## Relatório

### RESPOSTAS AO PEDIDO DE ESCLARECIMENTO DA EMPRESA “MENON PRESENCIAL – CONSULTORIA EM LICITAÇÕES”

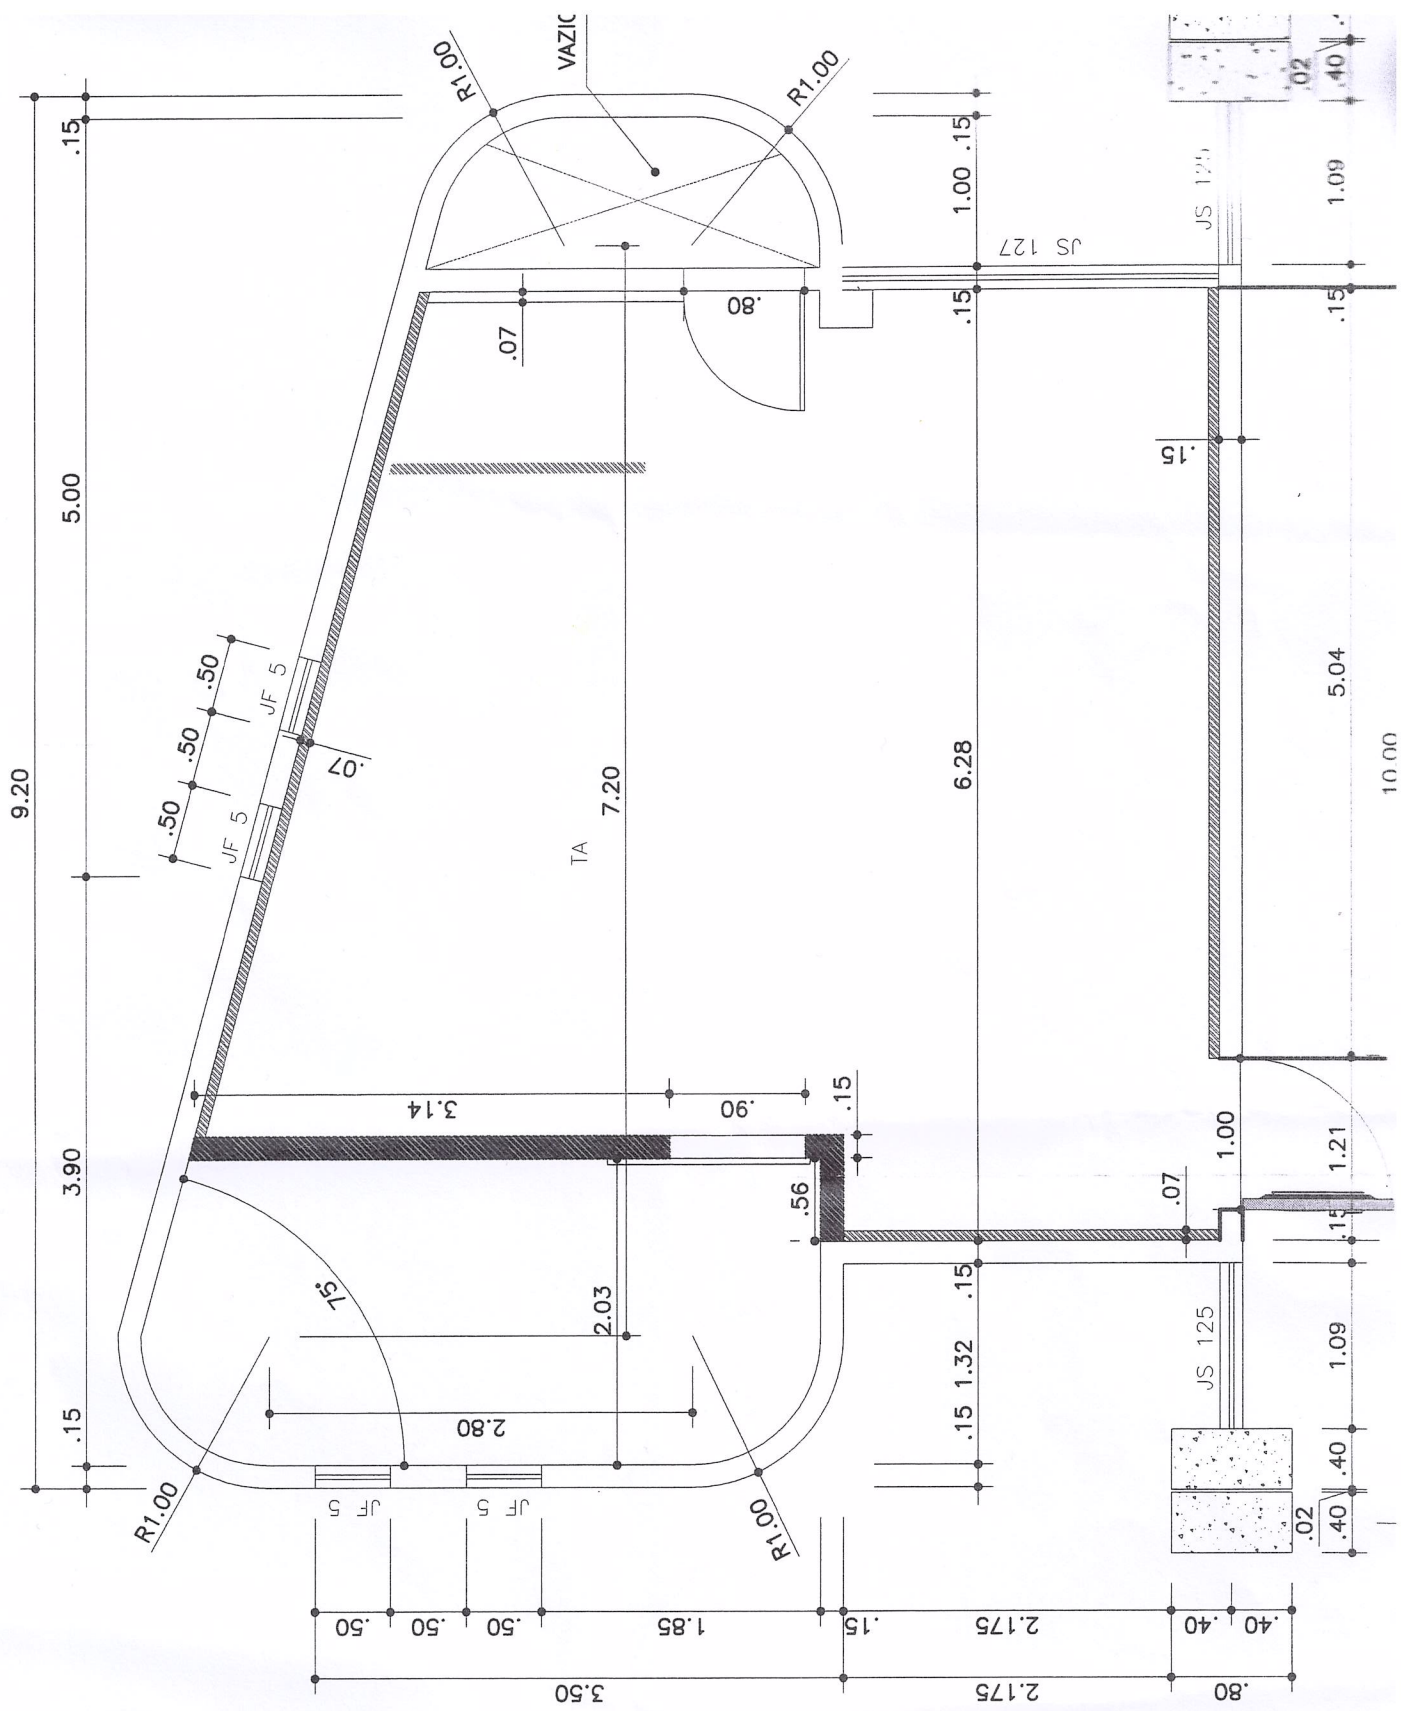
03 – Qual é a área do Data Center e área de piso elevado que devemos considerar para manutenção e limpeza de todas as salas?

04 – Por gentileza, seria possível o envio do layout do Data Center em pdf, contendo os ambientes, para uma melhor análise e elaboração da proposta?

- Este documento completo, inclusive a resposta a este questionamento, está disponível na seguinte URL:  
[https://transfer.sede.embrapa.br/transfer/pregao\\_13\\_2019/resposta\\_pedido\\_esclarecimento\\_Menon\\_Presencial.pdf](https://transfer.sede.embrapa.br/transfer/pregao_13_2019/resposta_pedido_esclarecimento_Menon_Presencial.pdf)

- Este documento completo, inclusive a resposta a este questionamento, está disponível na seguinte URL: [https://transfer.sede.embrapa.br/transfer/pregao\\_13\\_2019/resposta\\_pedido\\_esclarecimento\\_Menon\\_Presencial.pdf](https://transfer.sede.embrapa.br/transfer/pregao_13_2019/resposta_pedido_esclarecimento_Menon_Presencial.pdf)
